**Avis délibéré de la Mission régionale d'autorité environnementale
de la région Nouvelle-Aquitaine
sur le projet d'aménagement du site de Tourville
18 hectares à vocation logistique à Bordeaux (33)**

n°MRAe 2019APNA167

dossier P-2019-9015

Fig. 79. Cartographie de l'aléa dans le cadre de la révision des PPRI sur 24 communes de l'agglomération bordelaise (09/2017)

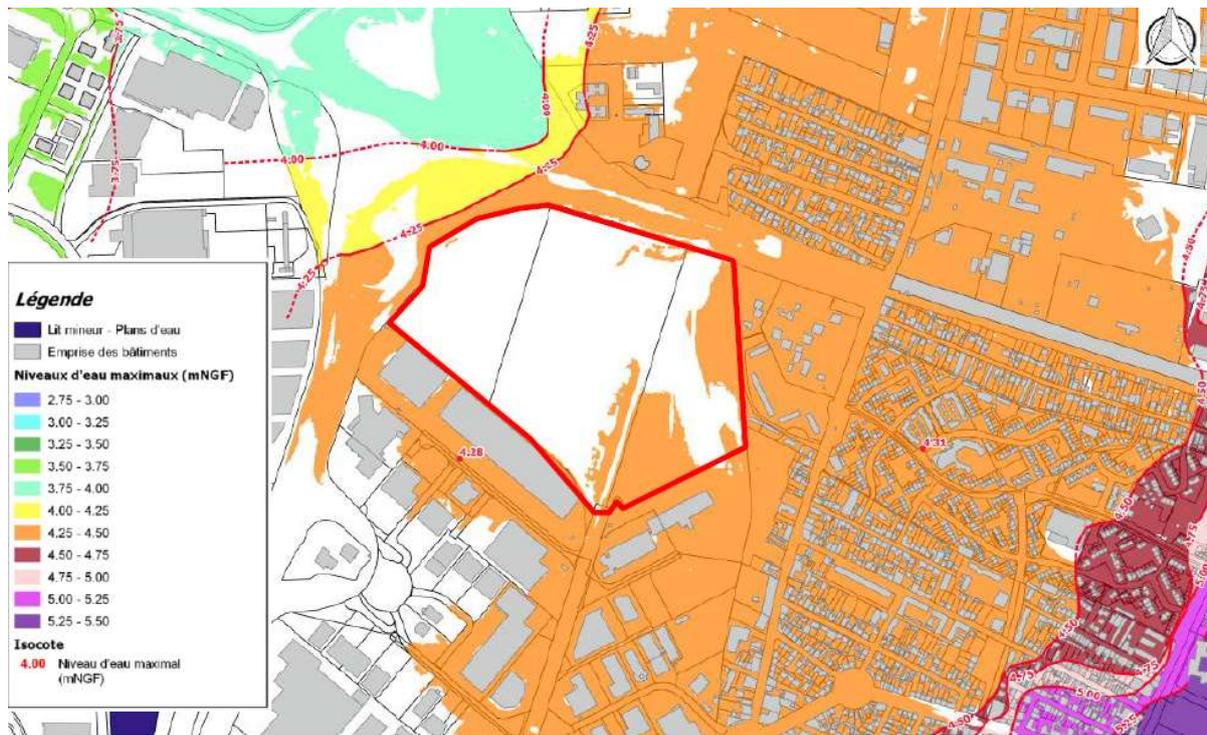
La MRAe relève que le projet tient compte des dernières études liées au Plan de prévention des Risques Naturels Littoraux (PPRL) en cours d'élaboration, qui prend en compte le changement climatique. Elle considère que les principes d'aménagement de chaque lot, permettant de ne pas aggraver le risque global, méritent d'être fixés dès le stade actuel, sans renvoyer cette responsabilité aux futurs aménageurs de façon individuelle. La MRAe recommande que les études hydrauliques évoquées dans l'étude d'impact ne soient pas renvoyées totalement à un stade ultérieur.
